多核種除去設備等処理水の取扱いに関する 実施計画変更認可申請書の一部補正【概要】

2022年4月28日
東京電力ホールディングス株式会社

1 -1. 実施計画の一部補正の概要 (1/2)

2-4. ALPS処理水希釈放出設備（希釈設備）

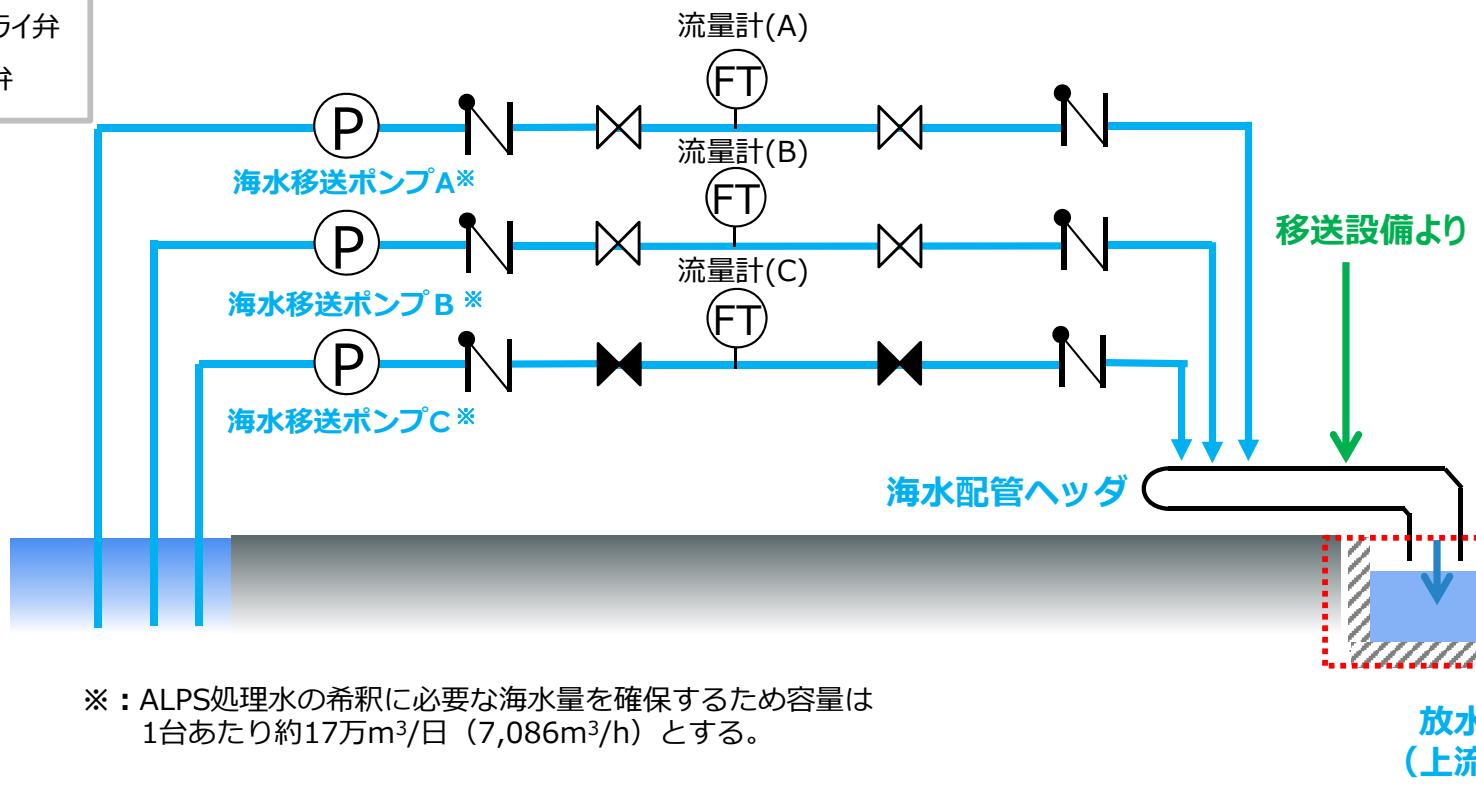
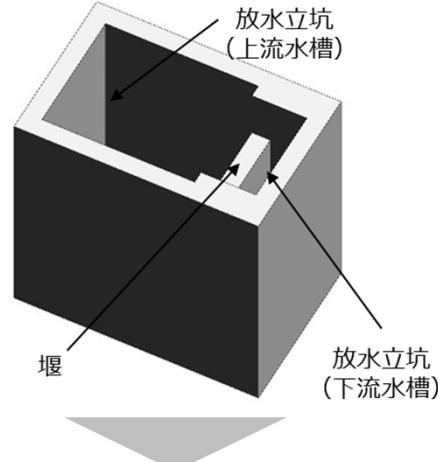
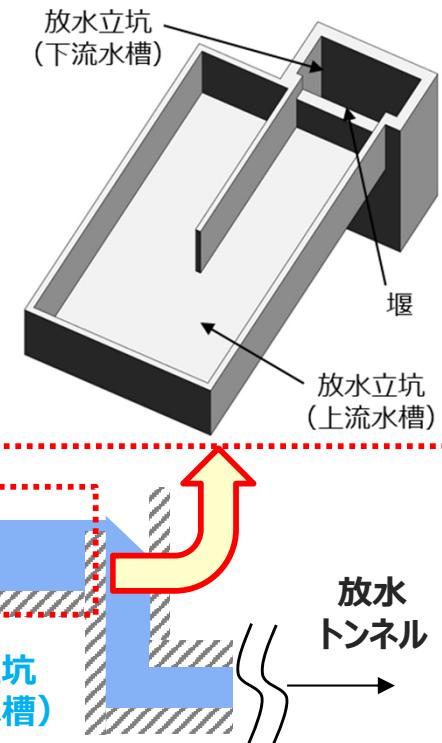
- ALPS処理水を海水で希釈し、放水立坑（上流水槽）まで移送し、放水設備へ排水することを目的に、海水移送ポンプ、海水配管（海水配管ヘッダ含む）、放水立坑（上流水槽）により構成する。
- 海水移送ポンプは、移送設備により移送されるALPS 処理水を100倍以上に希釈する流量を確保する。
- なお、放水立坑（上流水槽）は、当初計画から施工時の安全性、供用後の保守性などを考慮したうえで検討を実施することで、広くて浅い水槽へと構造を見直した。

4-1. 主な変更・追加内容

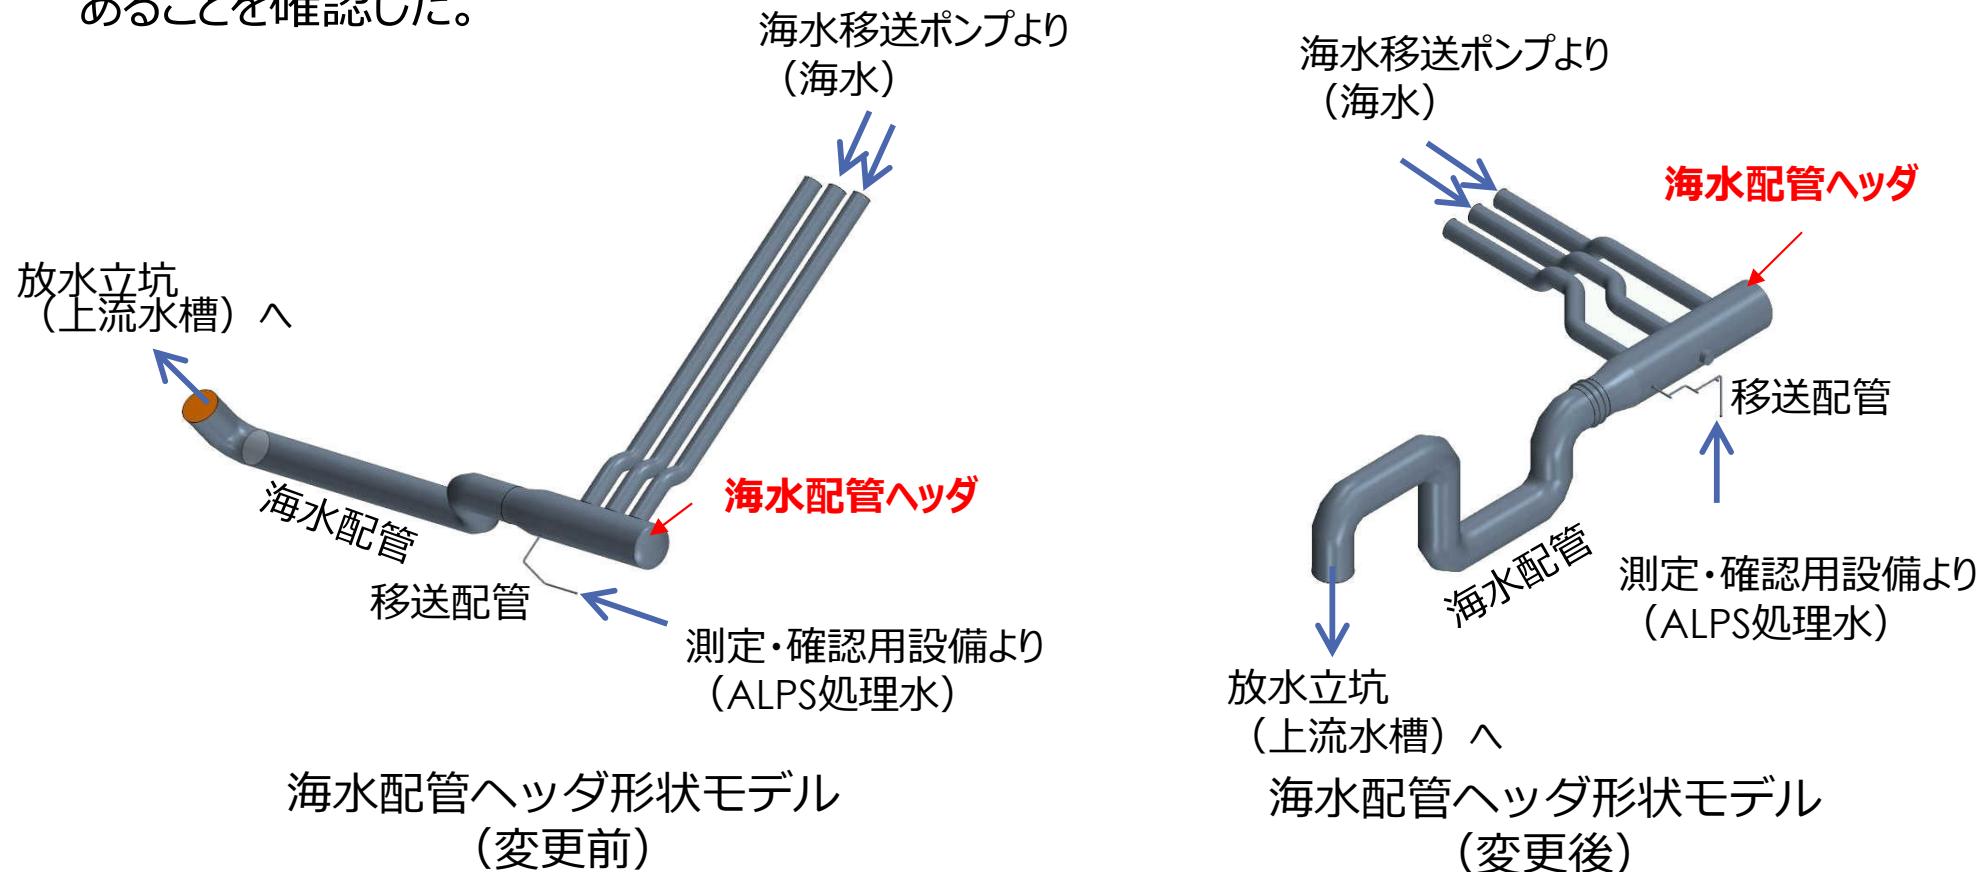
- 放水立坑（上流水槽）の構造確定に伴い、海水配管が形状変更となつたことから、解析コードによる混合希釀の評価を更新。変更前と同様に、海水配管内で100倍以上の希釀倍率は実現可能であることを確認した。

- 5,6号機取水路開渠を仕切堤にて1～4号機取水路開渠側の発電所港湾から仕切るとともに、北防波堤透過防止工北側の一部を改造（一部撤去）し、5,6号機放水口北側の発電所港湾外から希釀用の海水を取水する仕切堤を構築することで、1～4号機取水路開渠側からの比較的放射性物質濃度の高い海水の流入を抑制する。（スライドP8の図）

4-2. 主な変更・追加内容

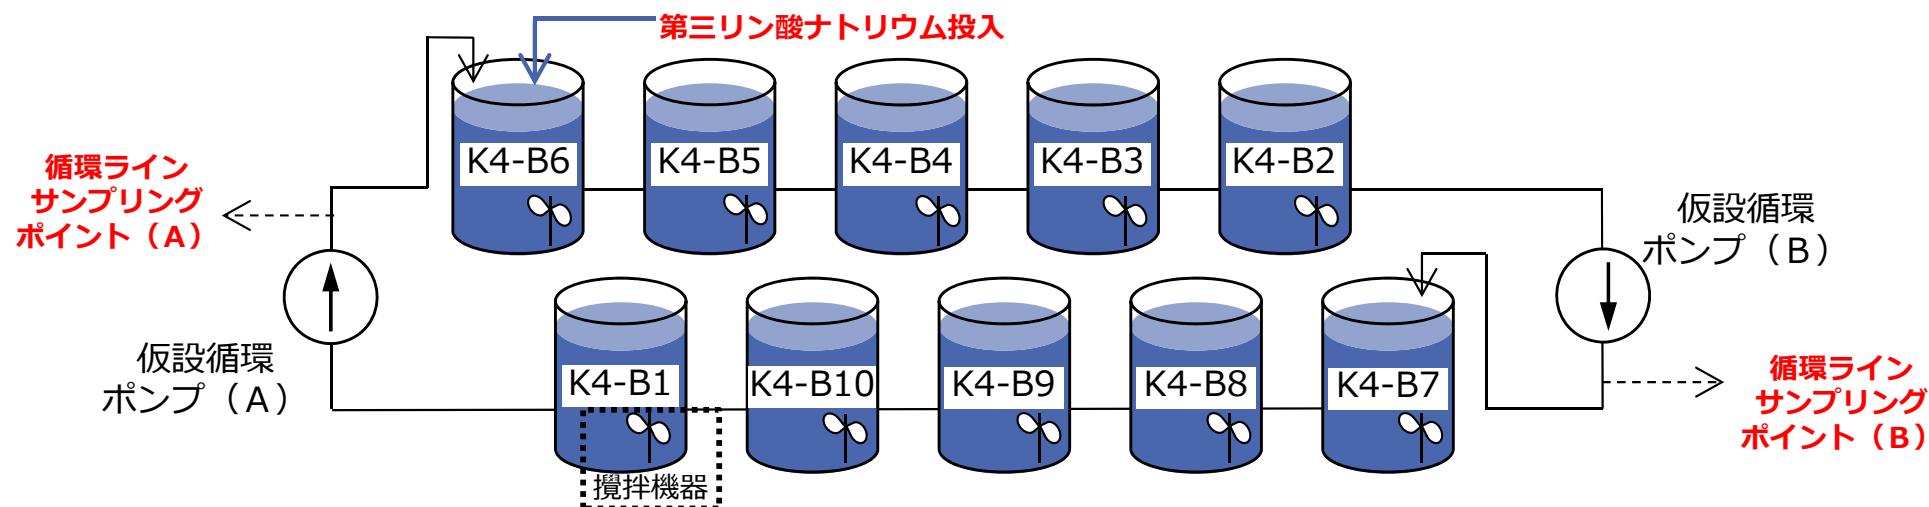
- 海洋放出前のALPS処理水の放射能濃度を均質化するために、第三リン酸ナトリウムを試薬として用いて、2021年11月にタンク1基の攪拌実証試験を、2022年2月にタンク10基を連結した循環攪拌実証試験（下図参照）を行い、当該設備構成によるタンク10基での均質の効果を確認した。
- この結果を踏まえて、実際の設備構成も試験と同様の構成とともに、循環攪拌時間は適切に設定する（運用開始当初はタンク水量の2巡以上）ことを記載。

4-3. 主な変更・追加内容

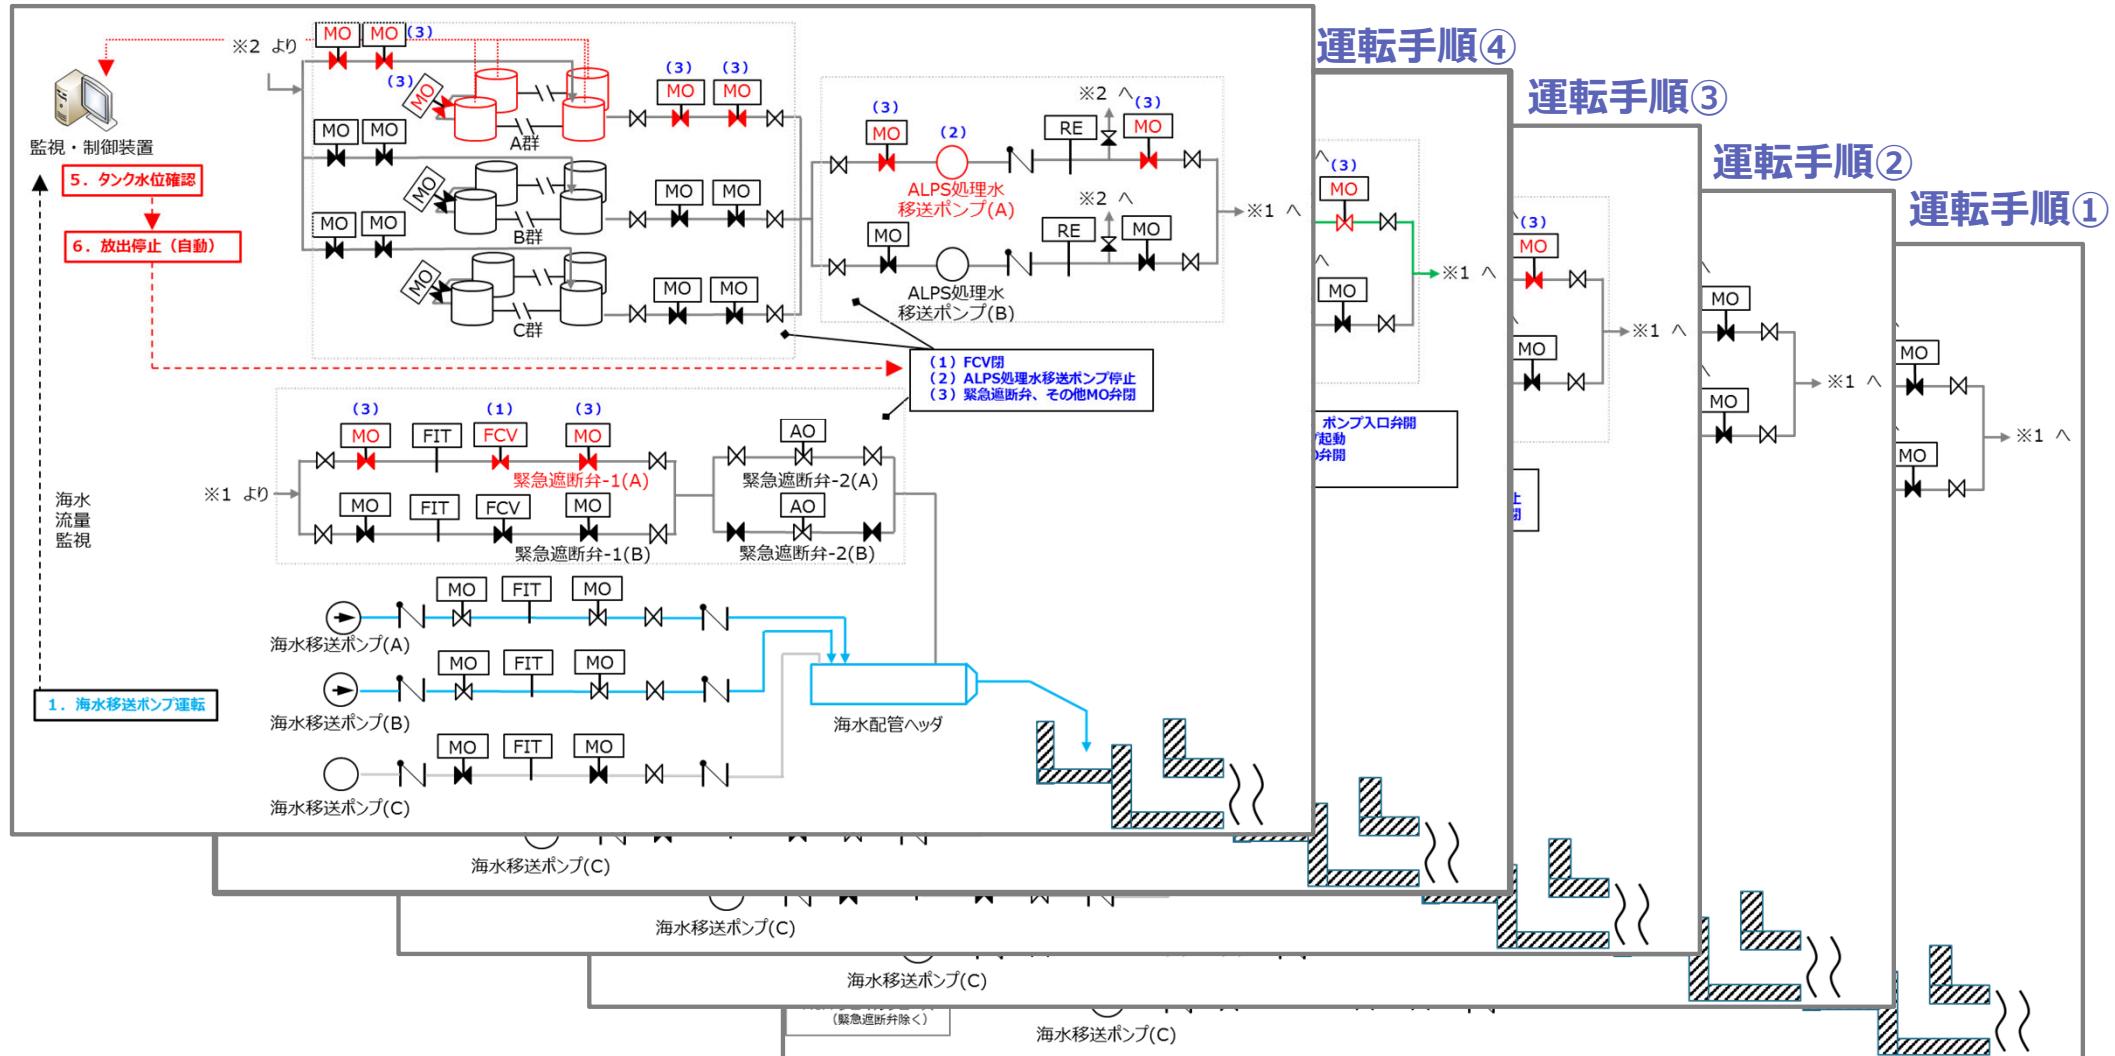
- ▶ ALPS処理水希釈放出設備での測定・確認工程並びに放出工程における運転手順を追記する他、ALPS処理水希釈放出設備の設計及び運用の妥当性についても追記。

4-4. 主な変更・追加内容

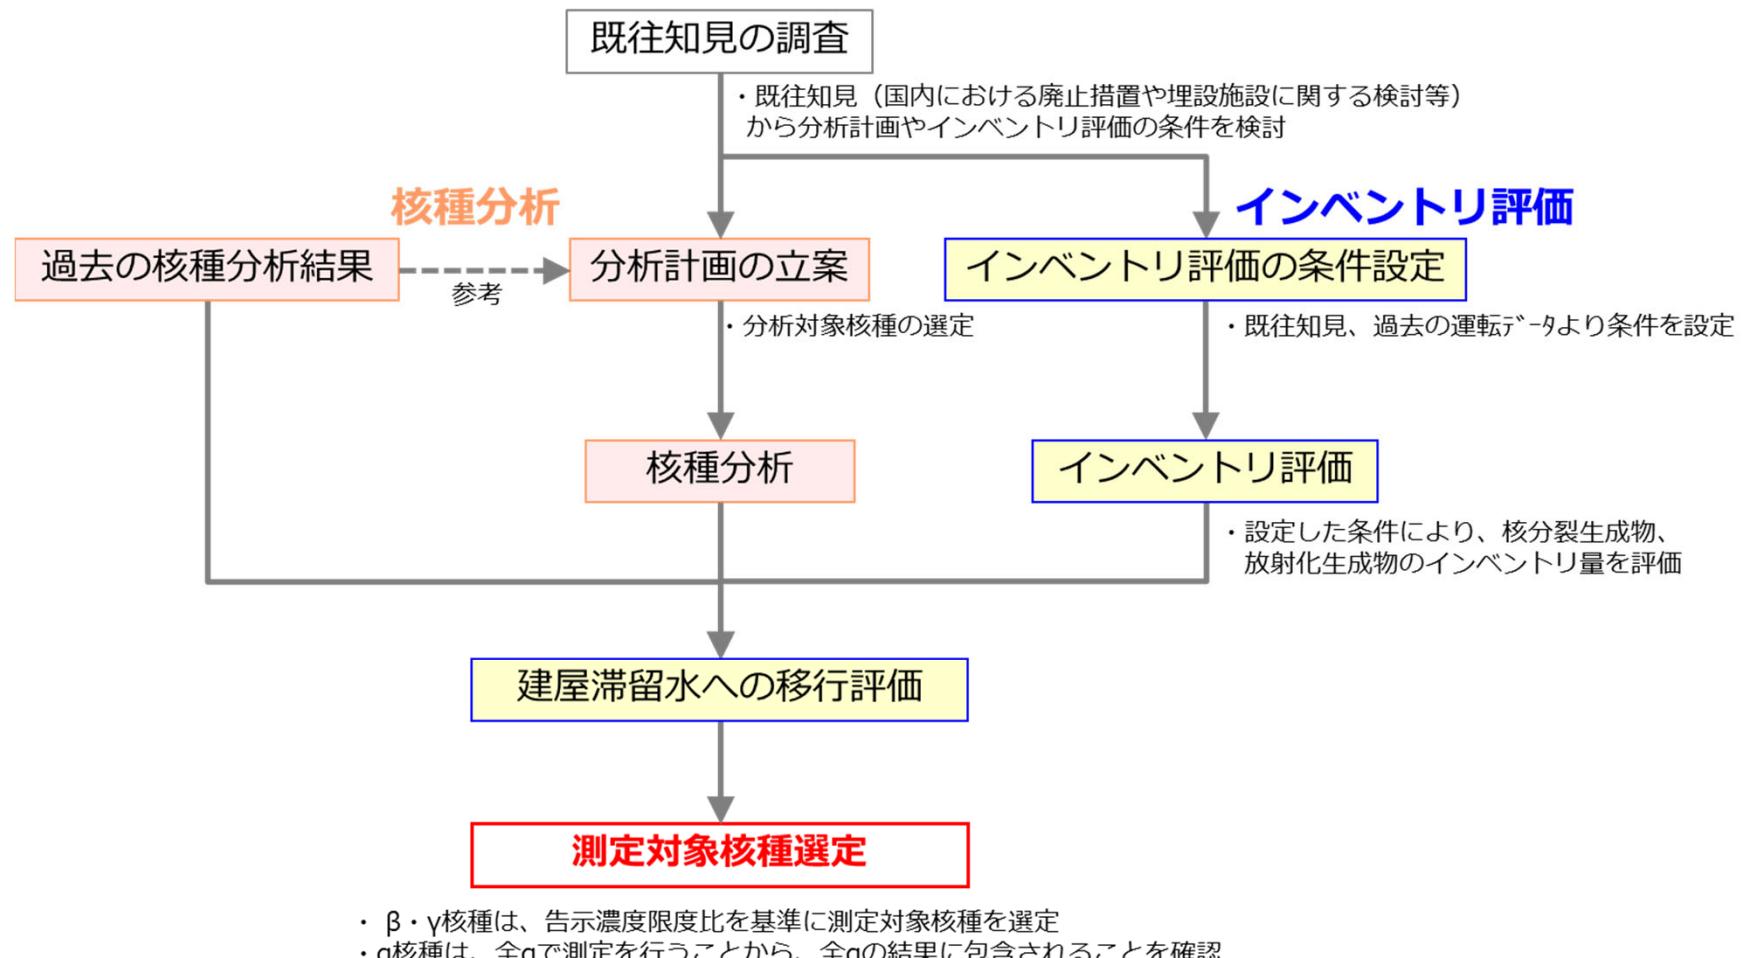
- 分析に必要とされる資源（分析装置、分析員等）を明確にした上で、当該分析業務に必要な体制を整備し、分析方法や分析結果に対する客観性及び信頼性を確保するための実施事項を追記。

4-6. 主な変更・追加内容

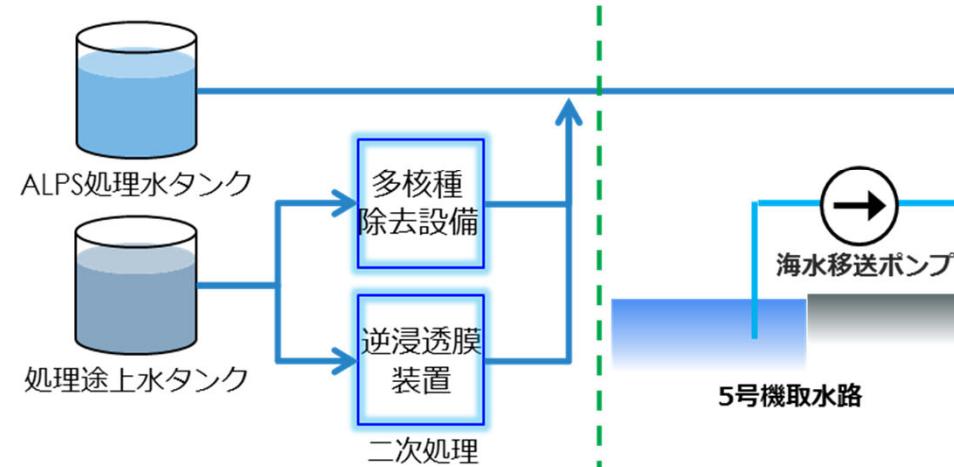
放出するALPS処理水には、「A.日々発生するALPS処理水」と「B.タンクに貯留されているALPS処理水等」がある。トリチウム濃度の薄いALPS処理水から順次放出することを基本方針としていることから、AのALPS処理水を放出しながら、22兆Bq/年を下回る水準でBのALPS処理水を順次放出する等の管理方法について追記。

4-7. 主な変更・追加内容

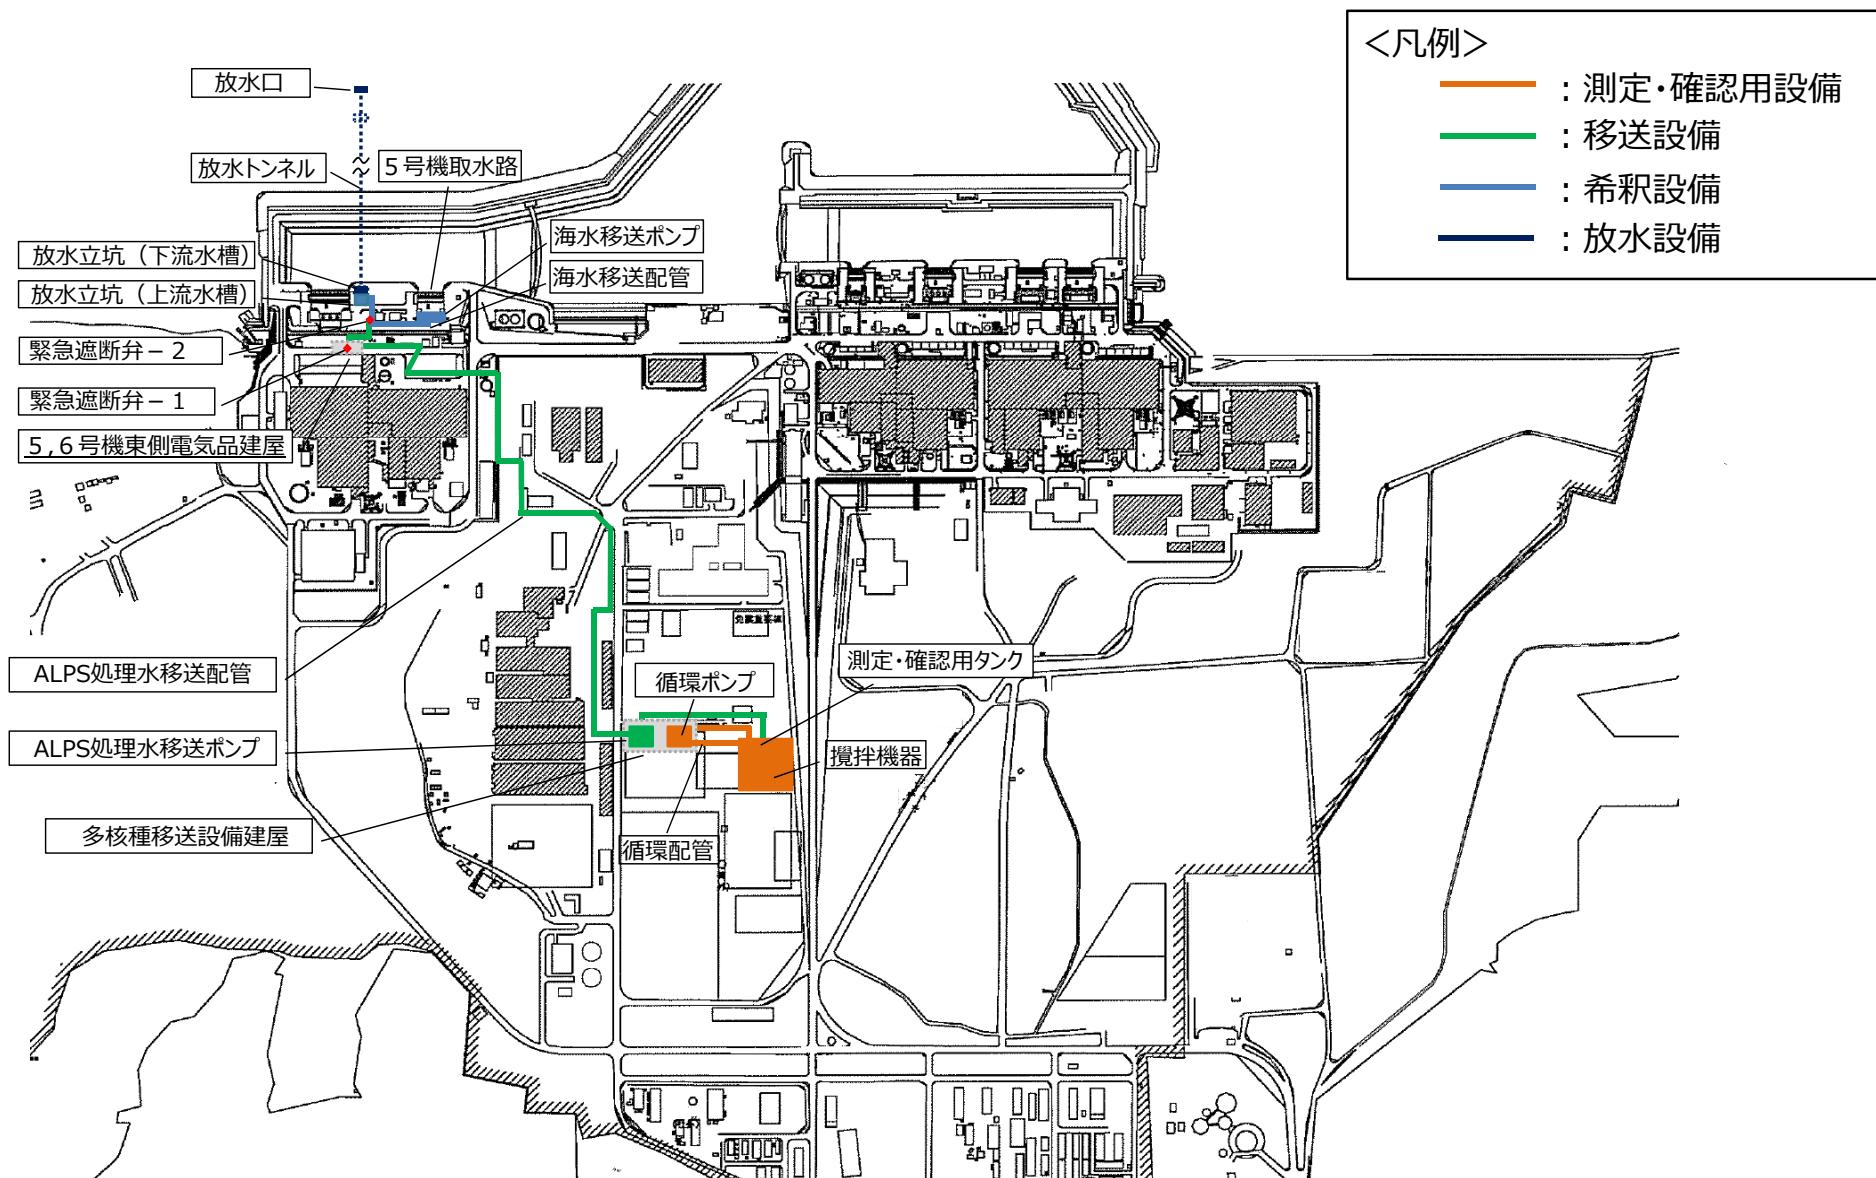
- ALPS処理水は、トリチウム濃度が100万Bq/L未満であること、及びトリチウムを除く放射性核種の告示濃度限度比の和が1未満であることを測定等により確認する。
- 放水立坑（上流水槽）におけるトリチウム濃度を1,500ベクレル／ドル未満、且つ、100倍以上の希釈となるようALPS処理水流量と希釈海水流量を設定する。
- トリチウム放出量を実施計画に基づく排水による放出量の合計で年間22兆ベクレルの範囲内とする。

ALPS処理水の排水による敷地境界の実効線量の評価結果は0.035ミリシーベルト／年となる。よって、放射性液体廃棄物等の排水による実効線量の評価値（0.22ミリシーベルト／年）に変更はない。

- トリチウムの線量寄与分は、排水時に1,500ベクレル／ドル未満となるまで海水で希釈することから、告示濃度60,000ベクレル／ドルに対して、保守的に告示濃度比を0.025（1,500／60,000）と評価
- トリチウムを除く放射性核種の線量寄与分は、測定・確認用設備で告示濃度限度比総和が1未満であることを確認して、排水時には海水により100倍以上に希釈されることから、保守的に告示濃度限度比総和を0.01（1／100）と評価
